**Avis de la Mission Régionale d'Autorité environnementale  
de Nouvelle-Aquitaine  
relatif à un projet de parc photovoltaïque  
dans la commune de La Clotte (17)**

n°MRAe 2023APNA19

dossier P-2023-13580

**Localisation du projet :** Commune de La Clotte (17)  
**Maître(s) d'ouvrage(s) :** Société NEOEN  
**Avis émis à la demande de l'Autorité décisionnaire :** Préfet de la Charente-Maritime  
**En date du :** 3 janvier 2023  
**Dans le cadre de la procédure d'autorisation :** Permis de construire  
L'Agence régionale de santé et le préfet de département au titre de ses attributions dans le domaine de l'environnement ayant été consultés.

*Plan masse du projet – extrait de l'étude d'impact page 135*

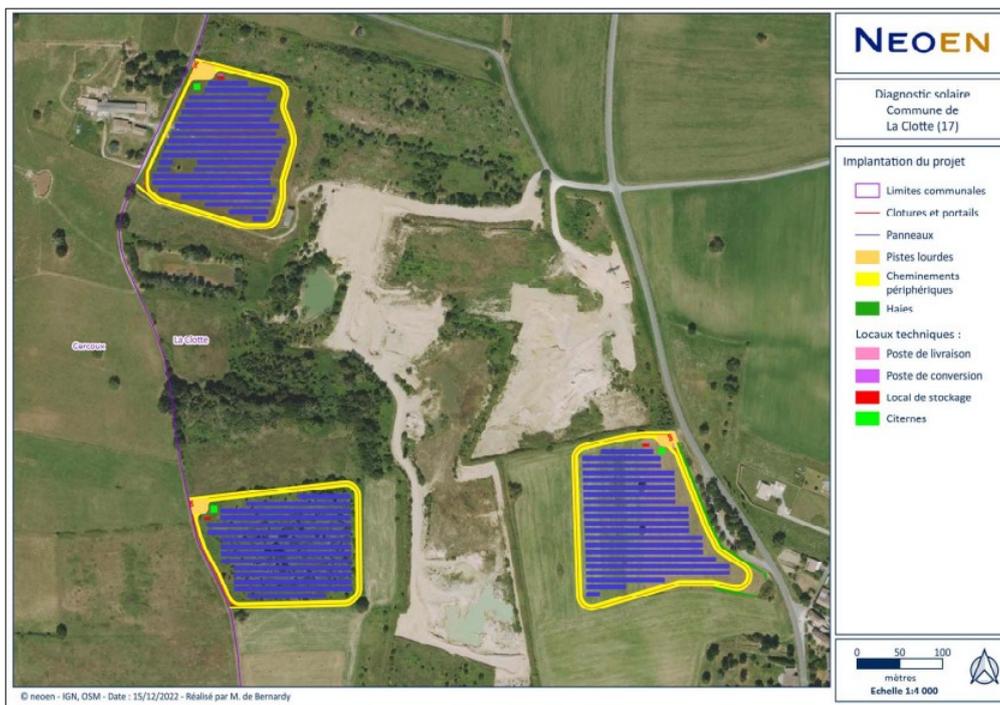
**L'étude devrait être complétée par une présentation des tracés de raccordement envisagés (milieux traversés, surfaces impactées, volumes de terre excavée), en intégrant une analyse de leurs incidences potentielles sur l'environnement et les mesures d'évitement et de réduction à prévoir en conséquence.**

Synthèse des enjeux écologiques – extrait de l'étude d'impact page 103

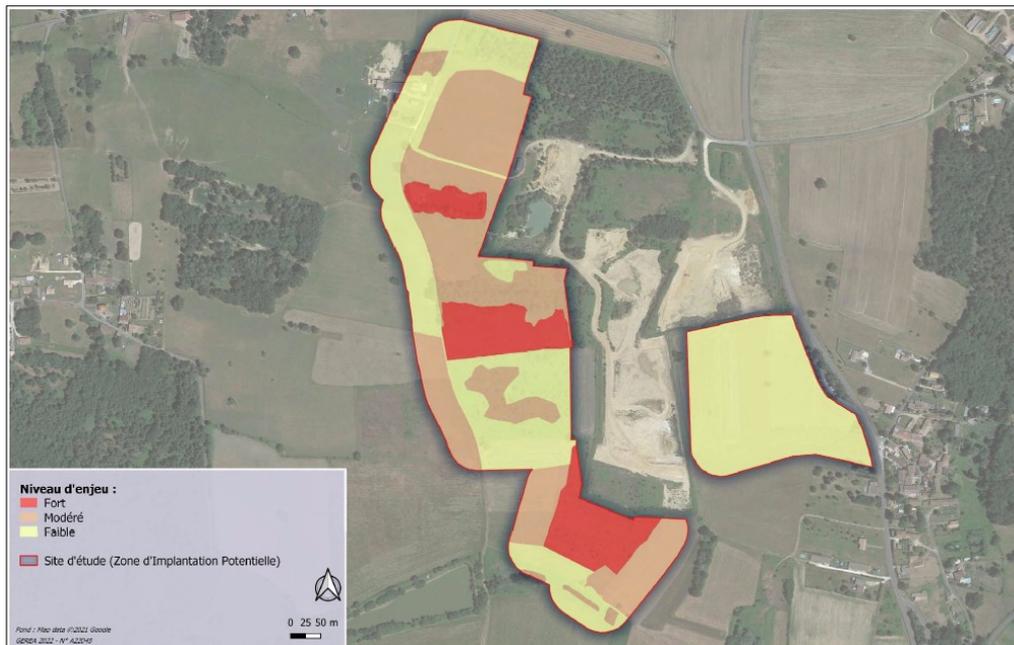
**La MRAe relève que certains habitats d'espèces protégées, dont celui du *Damier de la succise*, ne sont pas cartographiés. La MRAe recommande de compléter l'étude en cartographiant les habitats des espèces concernées et en précisant les surfaces concernées. La confirmation de la présence ou de l'absence de l'*Origan vulgaire* est également à prévoir.**
